## 补充文件

### 一、 相关问题的回复

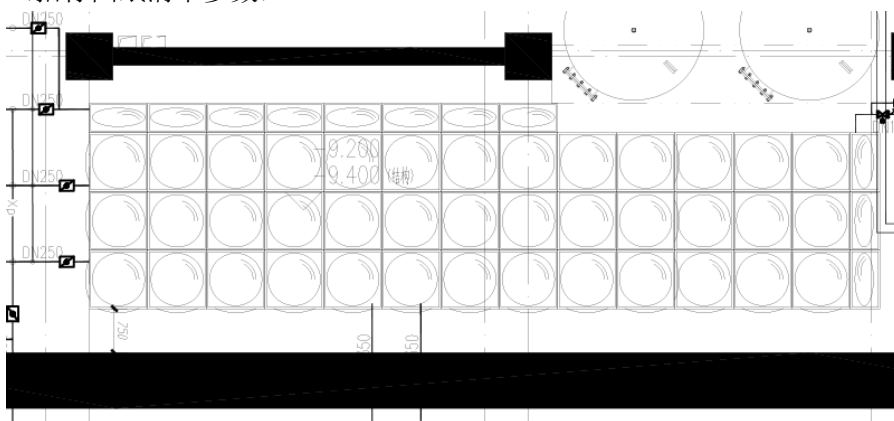
5、均衡水箱招标清单和图纸参数有所不同，招标清单表示有效容积不低于 90m<sup>3</sup>；图纸清单的均衡水箱尺寸为 6\*6\*2.5m，该尺寸有效容积约为 79.2 m<sup>3</sup>和招标清单不符；而图纸平面图平面尺寸为 13.5\*3.5m；三个参数均不同，请明确以哪个为准。

5	均衡水箱	有效容积不小于 90 立方米，304 不锈钢材质，现场拼装，侧壁带有爬梯，顶部带有人孔盖	台	1
---	------	----------------------------------------------	---	---

16	均衡水箱	尺寸：6×6×2.5m，304 不锈钢材质，现场拼装，侧壁带有爬梯，顶部带有人孔盖
----	------	-------------------------------------------

(图纸平面图尺寸为 13.5m\*3.5m)

答：本次采购的均衡水箱为异型水箱，具体尺寸详见图纸，水箱高度为 2.5 米，有效容积不低于 90m<sup>3</sup>。
